datum 14-1-2013
dossiercode 20130114-5-6207

Afsprakennotitie voor ruimtelijke plannen met mogelijk een groot waterbelang (normale procedure)

In het specifieke geval van het plan "Bestemmingsplan Voskuilerdijk 51, Hattemerbroek" gaat het om de belangen:

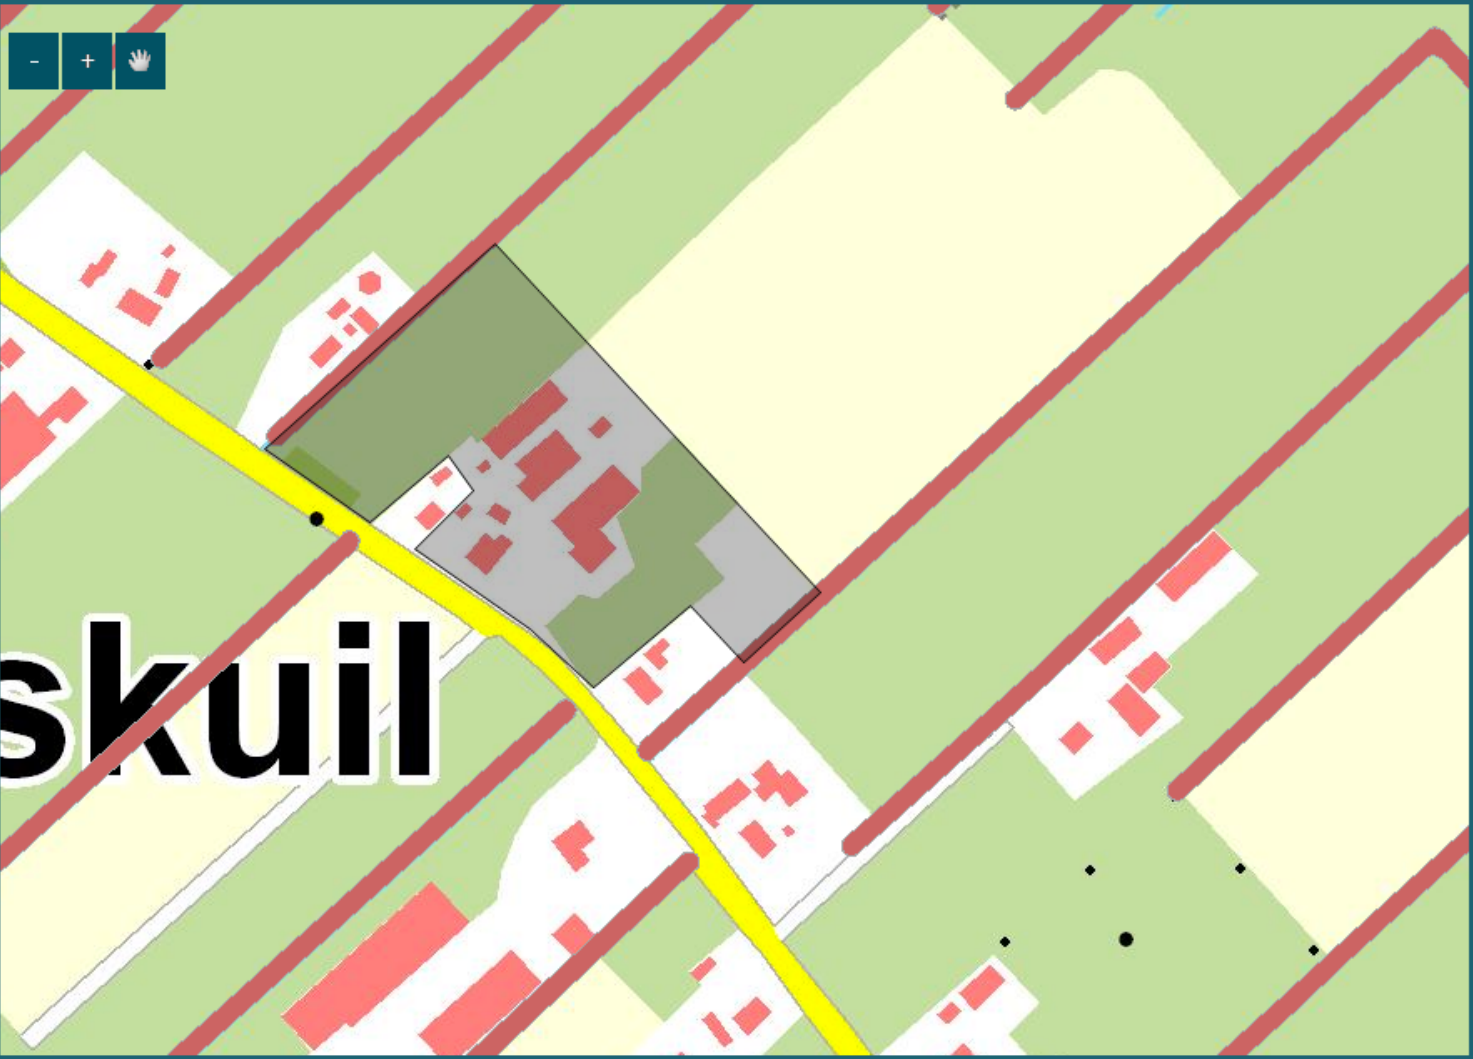
Binnen het plangebied liggen een of meerdere belangrijke oppervlaktewateren, waterkeringen of gebieden die zijn aangewezen voor regionale waterberging. Dit betekent dat mogelijk daarmee primaire waterbelangen worden geraakt.

* Leggerwatergangen met beschermingszones

Het plangebied raakt de beschermingszone B-wateren. Als u binnen 5 m vanaf de insteek van de watergangen veranderingen gaat aanbrengen moet u mogelijk een watervergunning aanvragen. Zie voor specifieke regelgeving hierover onze keur:
<http://www.veluwe.nl/water/waterbeleid/keur>
